ENTWURF

VISUALISIERUNG BRANDSCHUTZ

- Projekt** Interim Gymnasium Brackel
Spiegelstraße
44143 Dortmund
- Ebene** Erdgeschoss
- Bauherr** Stadt Dortmund
Städtische Immobilienwirtschaft
Königswall 14, 44122 Dortmund
- Grundlage** Stadt Dortmund
Datum: 06.07.2026 Index:
- Status** Datum: 14.07.2026 gez. Mucha

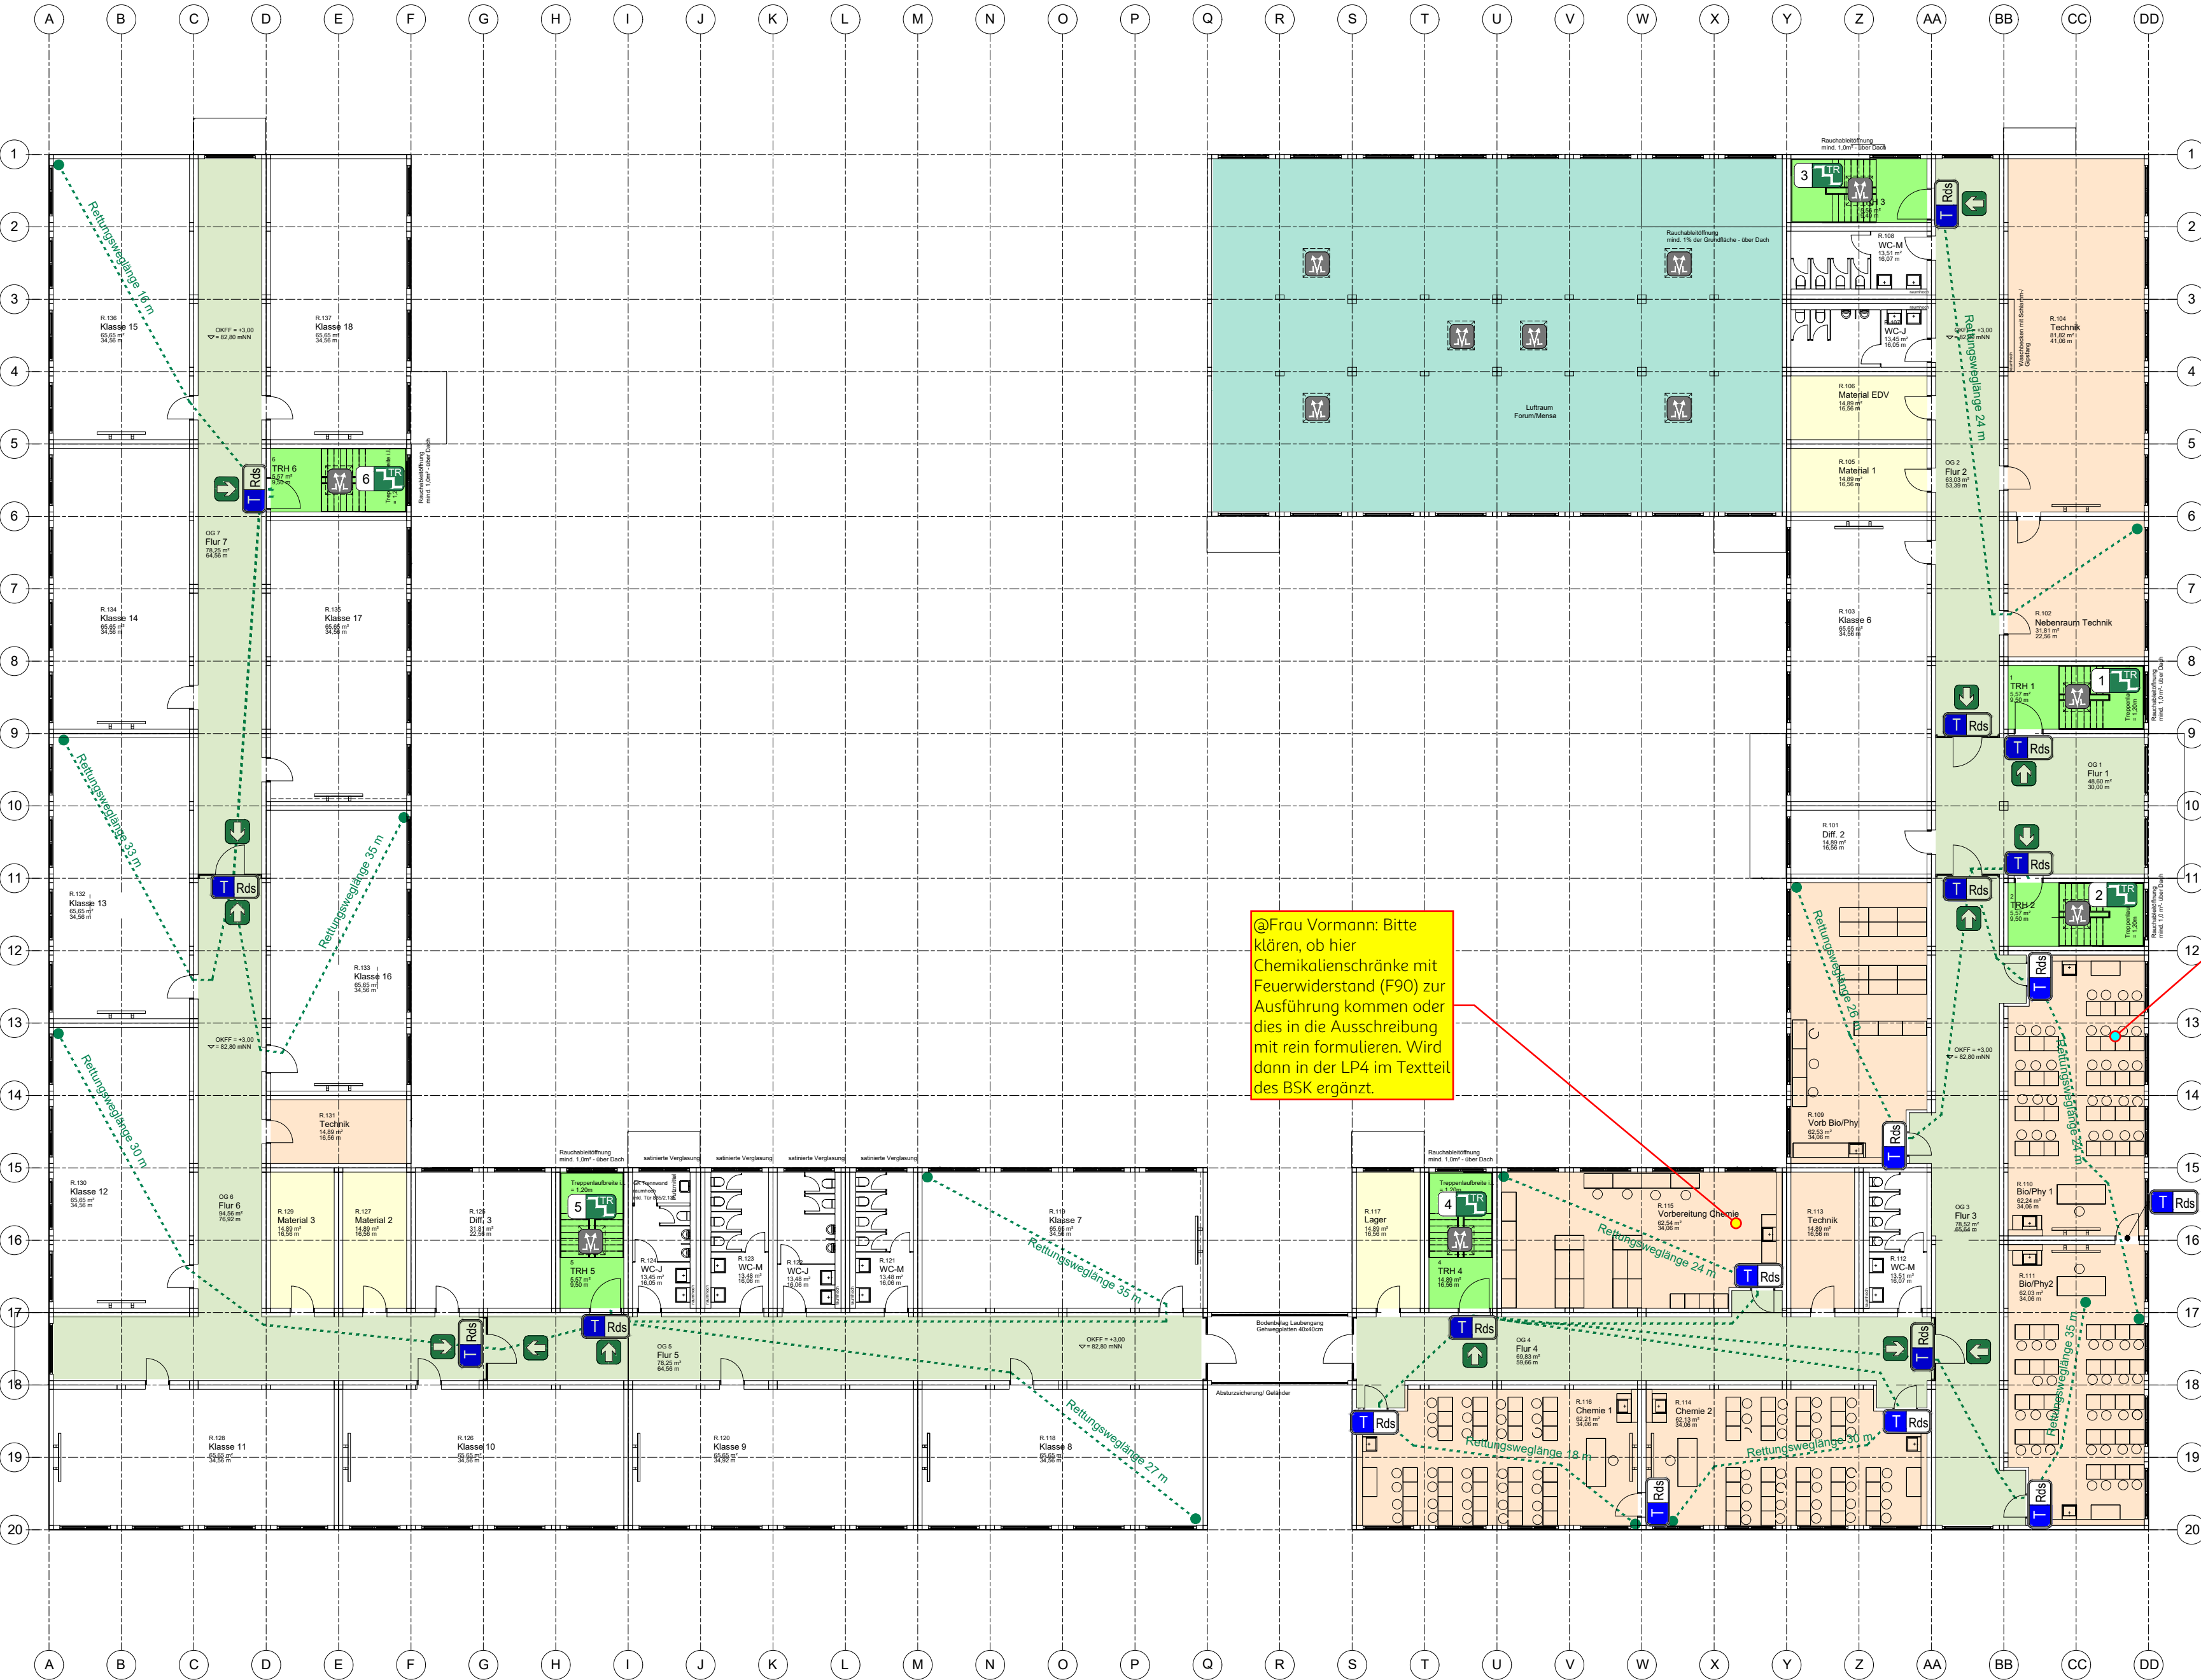
@CAD: Schraffur der Flure bitte wieder im Plan aufnehmen. In Legende beschreiben als "Flure gem. Kapitel 4.9.3 Brandschutznachweis" (sowohl im EG als auch OG)

@Frau Vormann: Alle Rauchschutzabschlüsse werden ggf. "Bauart Rauchschutzabschluss". Ich werde hier die Zulassungen verschiedener Türen sichten im Zuge der LP4 um zu eruieren, ob ein Einbau in der Containerbauweise zulassungskonform möglich ist.

@CAD: Hier bitte noch eine Rettungsweglänge eintragen.

- Projekt** Interim Gymnasium Brackel
Spiegelstraße
44143 Dortmund
- Ebene** 1. Obergeschoss
- Bauherr** Stadt Dortmund
Städtische Immobilienwirtschaft
Königswall 14, 44122 Dortmund
- Grundlage** Stadt Dortmund
Datum: 06.07.2026 Index:
- Status** Datum: 14.07.2026 gez. Mucha

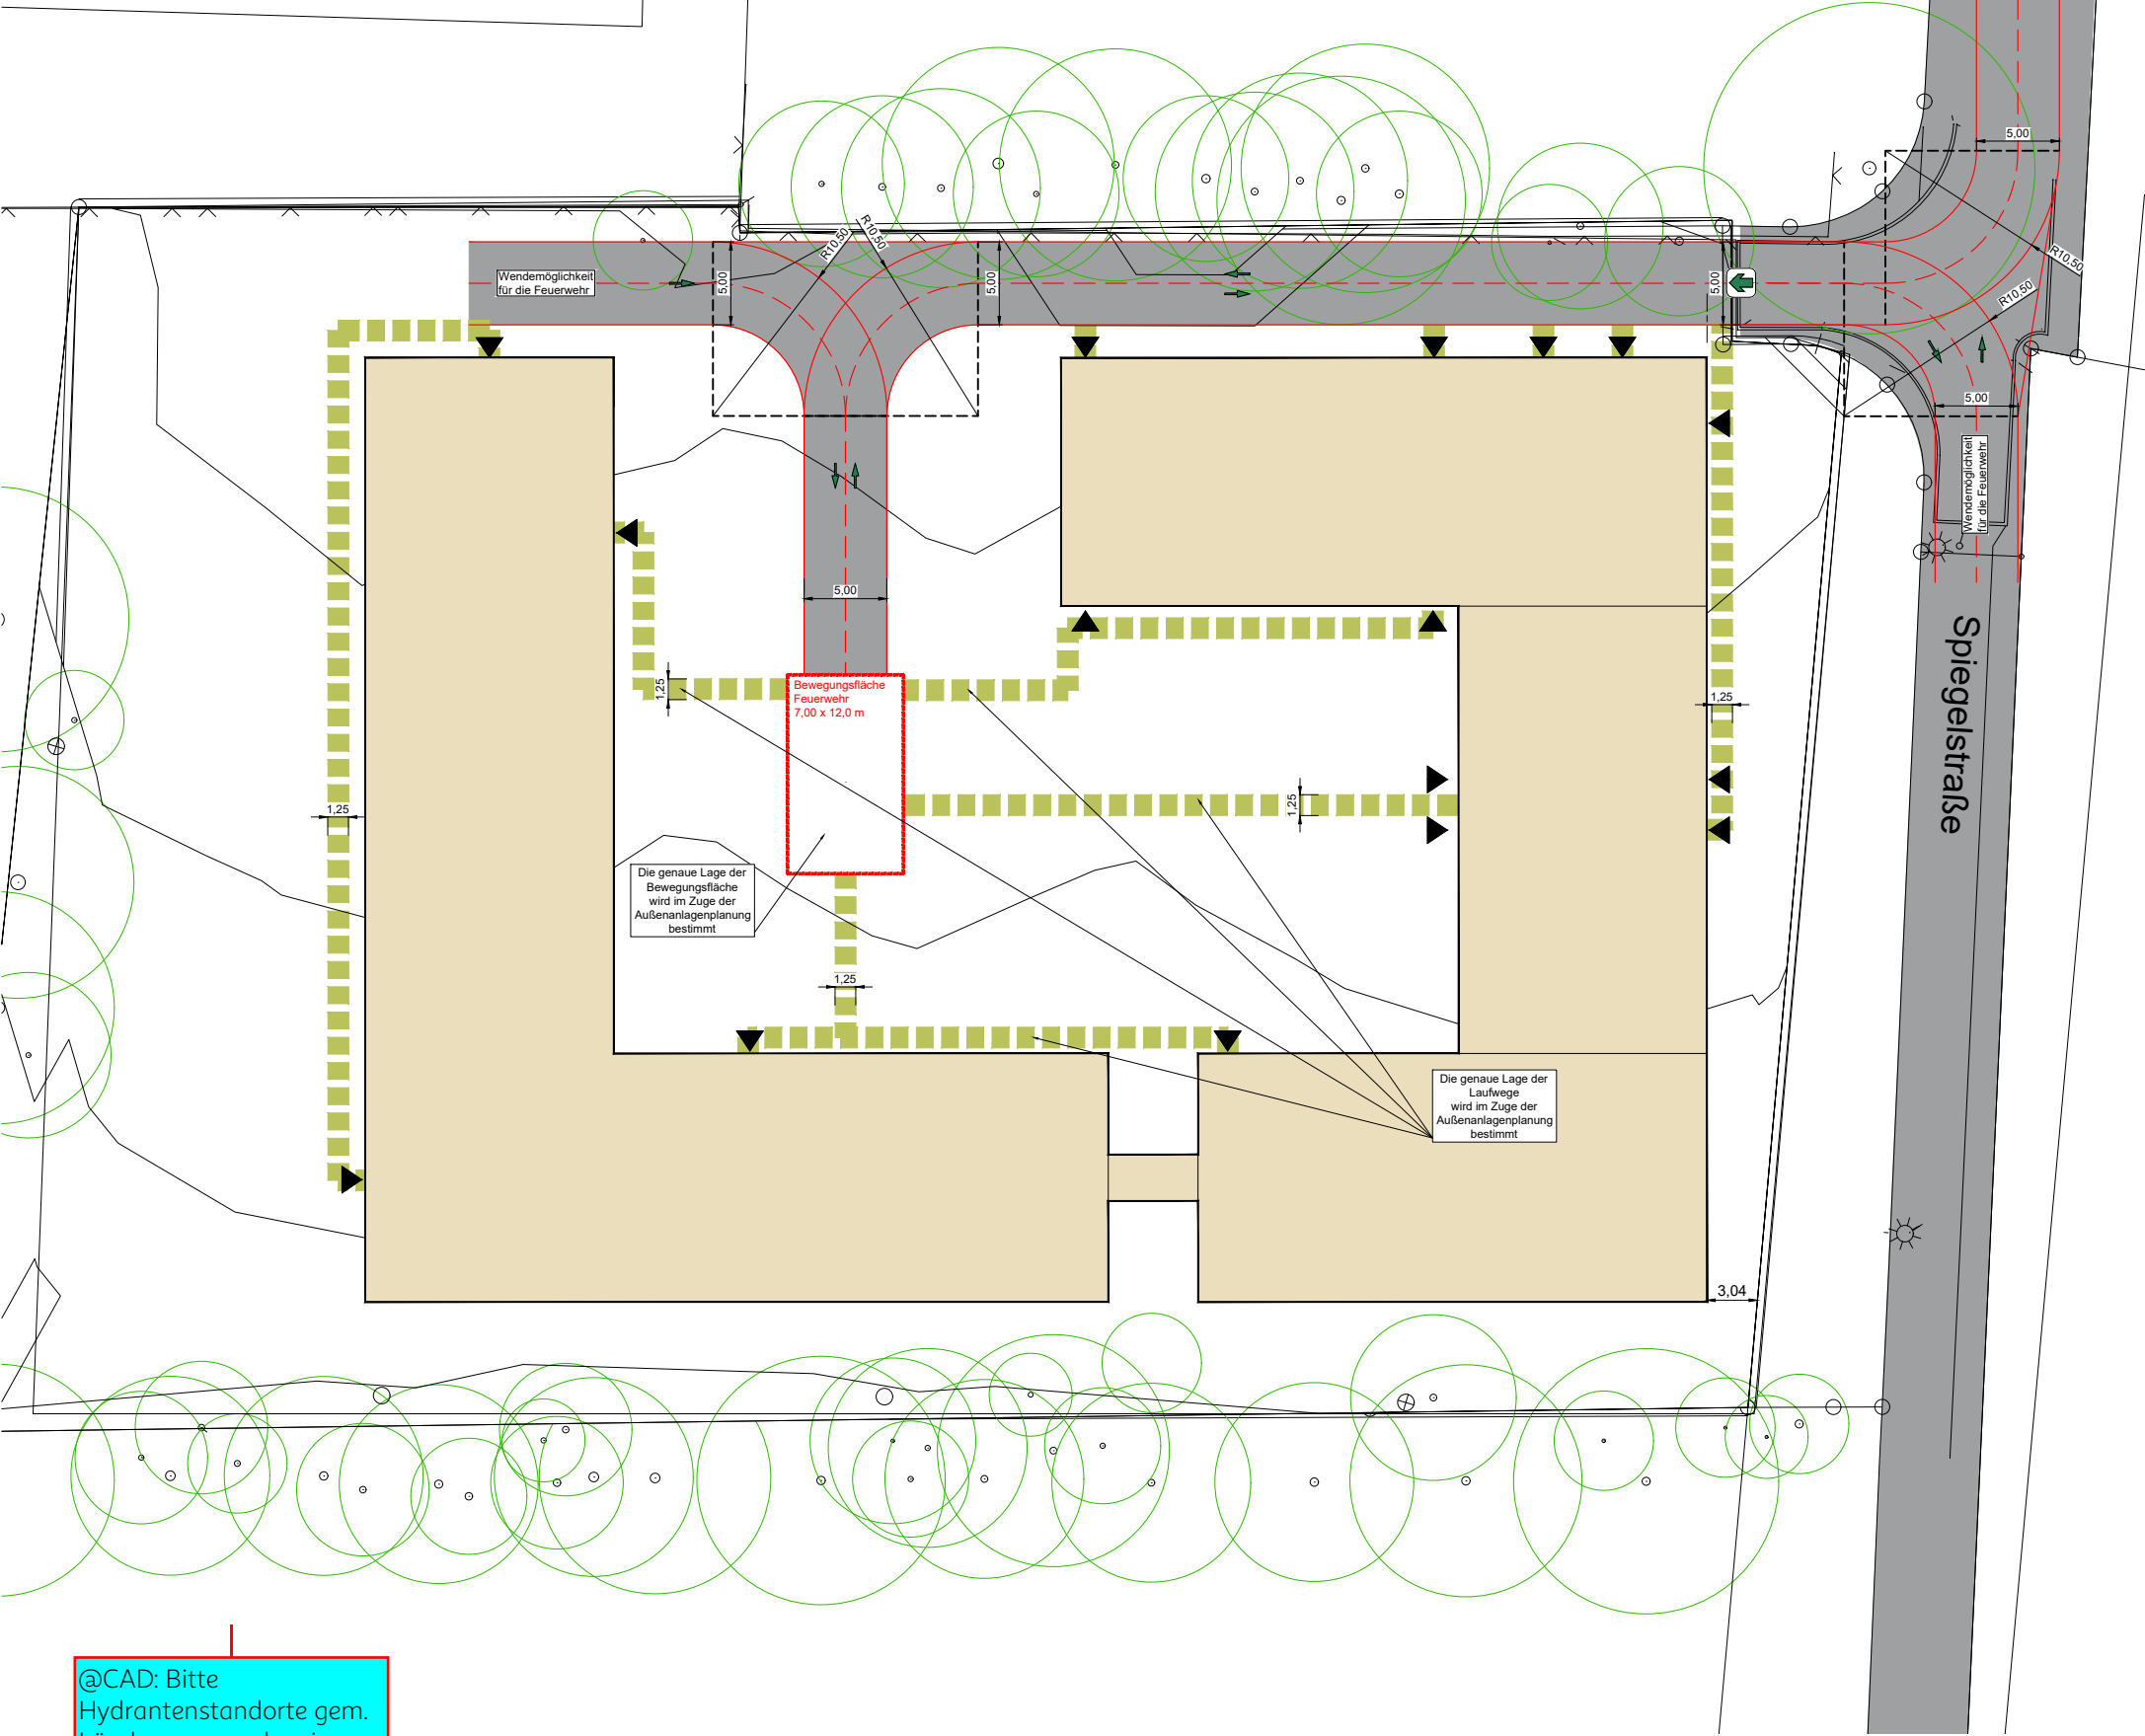
@Frau Vormann: Bitte klären, ob hier Chemikalienschränke mit Feuerwiderstand (F90) zur Ausführung kommen oder dies in die Ausschreibung mit rein formulieren. Wird dann in der LP4 im Textteil des BSK ergänzt.

@CAD: Die Räume hier rechts unten sind die Naturwissenschaftsräume. Bitte andere Schraffur als die restlichen Räume und in Legende erklären. Danke!
